不 具 合 箇 所 説 明 図

後輪巻込防止装置

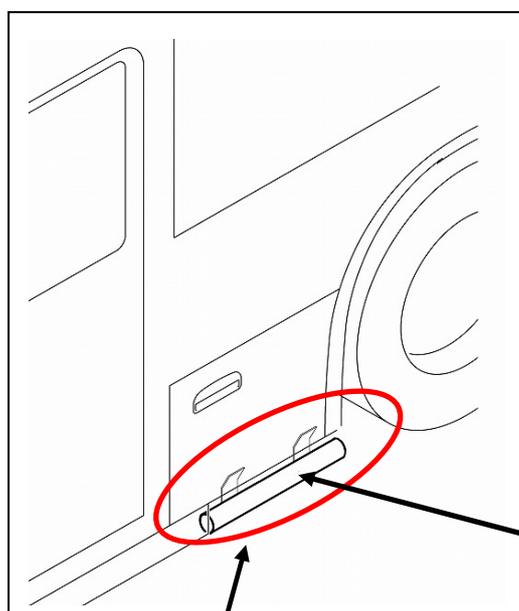
(改善前)なし (改善後)装着

不 具 合 発 生 箇 所

前軸と後軸の間に乗車口のあるワンマンバスにおいて、後輪巻込防止装置が装着されていないため、ボデー下端の地上高が「ワンマンバス構造要件」の基準を満たしていないものがある。

改善対策の内容

全車両、当該部の地上高を測定し、基準を満たしていない場合は、後輪巻込防止装置を取り付ける。
